**AVIS RELATIF À LA PROTECTION
CONTRE LES EVENTUELS EFFETS NOCIFS ET NUISANCES
PROVOQUÉS PAR LES RAYONNEMENTS NON IONISANTS
GÉNÉRÉS PAR DES ANTENNES ÉMETTRICES STATIONNAIRES**

Commune : PONT-A-CELLES - Exploitant : PROXIMUS

Référence exploitant : 71LRM_01

Rapport n° 3189 / 2023

Figure 1 : Vue en plan des lieux de séjour et des points de contrôle

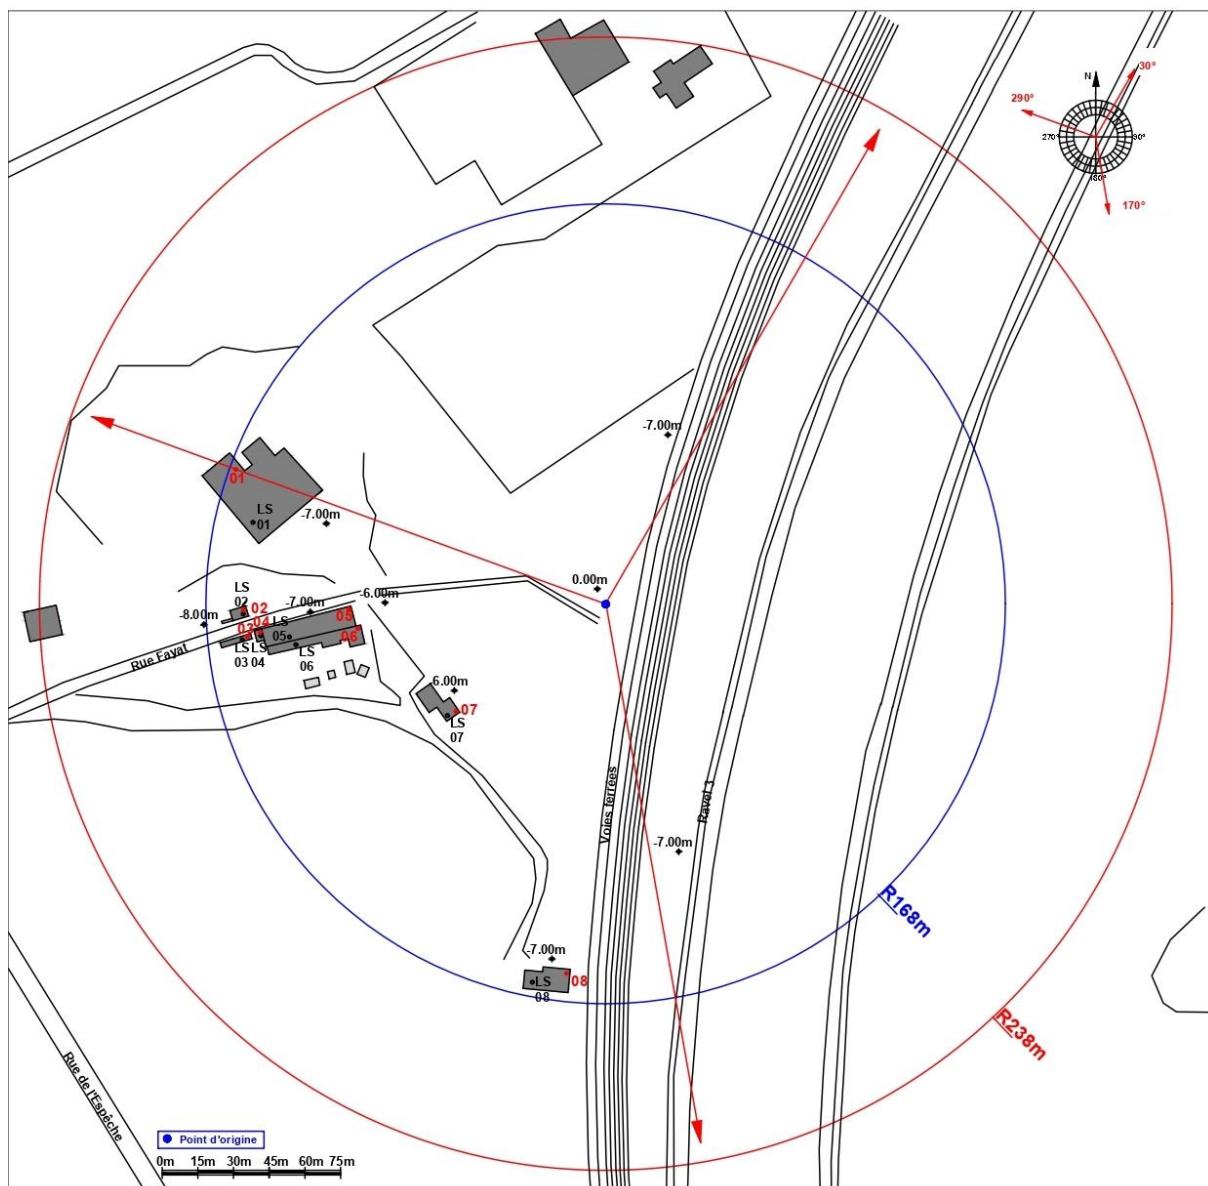
N° point de contrôle	LS	Atténuation (dB)	Indice d'exposition relatif à la limite par installation IE_i
2	LS02	3,0	0,101
1	LS01	3,0	0,089
8	LS08	3,0	0,079
5	LS05	3,0	0,068
4	LS04	3,0	0,057
3	LS03	3,0	0,056
6	LS06	3,0	0,010
7	LS07	3,0	0,003

En ce qui concerne les antennes de l'installation mentionnées dans le tableau 1, la distance maximale à laquelle la limite pourrait être atteinte, à l'extérieur, est égale à 71,7 m. S'il n'y a pas de LS à une distance inférieure, les antennes respectent forcément la limite d'immission.

Dans le cas des LS situés à l'intérieur des bâtiments, une atténuation d'obstacle est prise en compte et il en résulte que la distance maximale à laquelle la limite pourrait être atteinte se réduit à 50,8 m.

Figure 2 : Vue en plan des installations d'antennes dans un rayon de 300 mètres autour de l'installation faisant l'objet de la demande d'avis

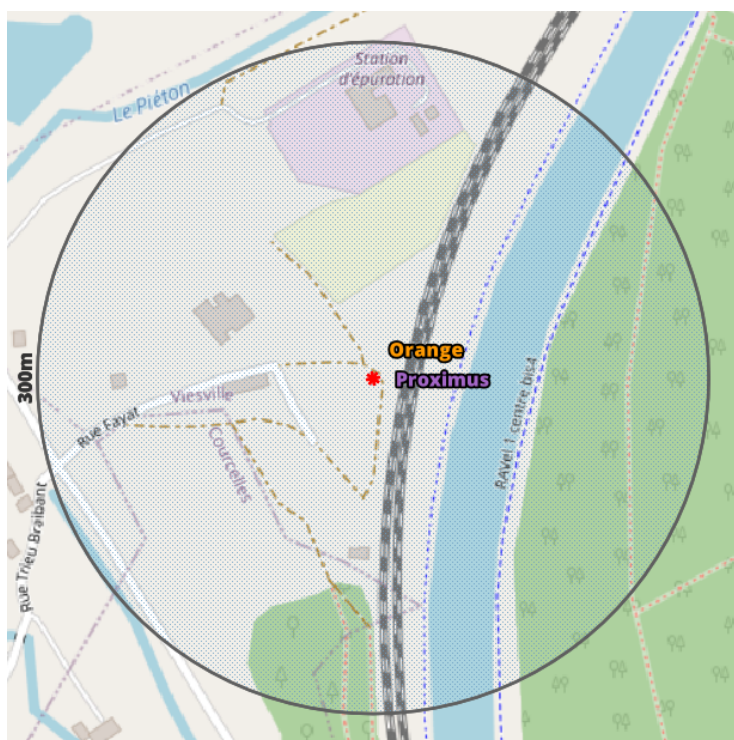
Compte tenu du nombre d'installations localisées dans la figure 2, il apparaît que l'intensité du rayonnement électromagnétique généré, dans les lieux de séjour situés à proximité de l'installation référencée dans le paragraphe 2, par l'ensemble des antennes émettrices stationnaires de l'ensemble des exploitants du même site d'antennes émettrices stationnaires respecte la limite fixée à l'article 4, § 2 du décret.
